TOITURE C

PLAN 07b – PROJET Colonnes – 3 <sup>ème</sup> étage			Projet : <b>Rénovation (réparation et modification) de la toiture de la DDFiP de l’Oise.</b>
<div>Créateur</div> <div>Atelier</div>	Vue	Plan de localisation	Nom du client : <b>DIRECTION DÉPARTEMENTALE FINANCES PUBLIQUES OISE</b> , 29 rue du Docteur Gérard, 60000 BEAUVAIS
	Echelle	Sans – Plan de principe	
	Date	<b>Mai 2025</b>	
	Version	<b>A</b>

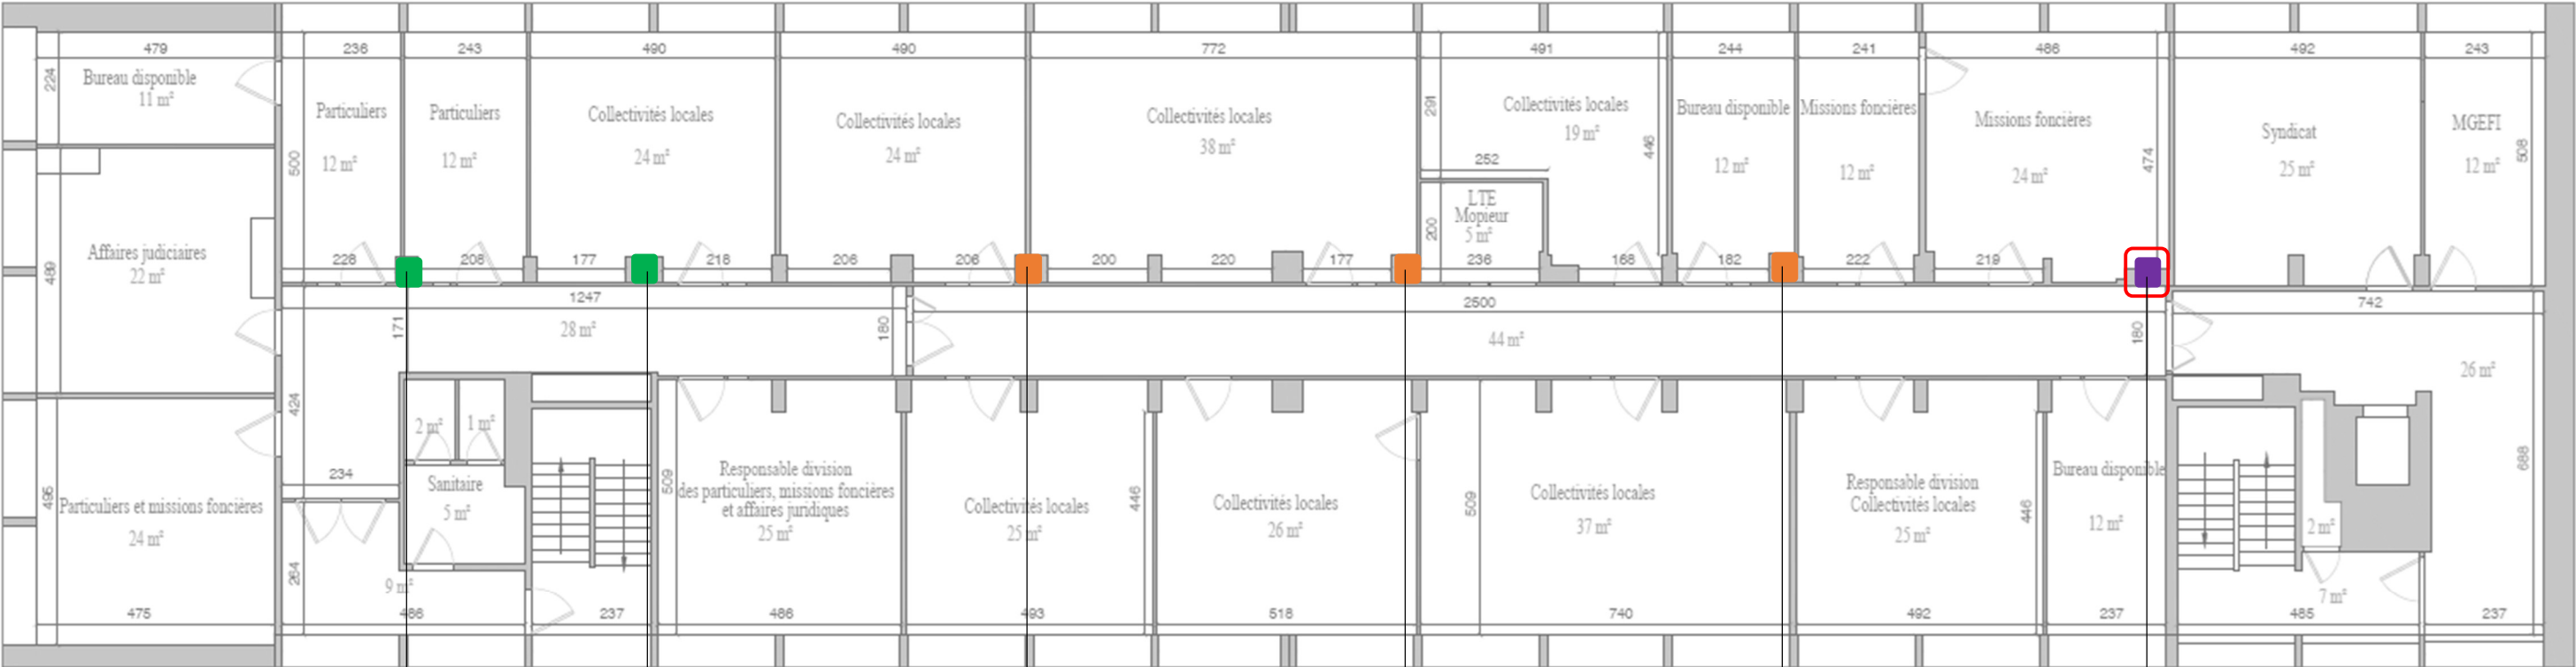
Référence « 3C »  
Diam 100  
Tuyau bouge beaucoup en  
partie basse

Référence « 3D »  
Diam 100  
Tuyau bouge beaucoup en  
partie basse

Référence « 3E »  
Diam 100  
Tuyau bouge beaucoup en  
partie basse

Référence « 3F »  
Diam 125 réduction en 100 à  
supprimer / conserver  
diamètre 125
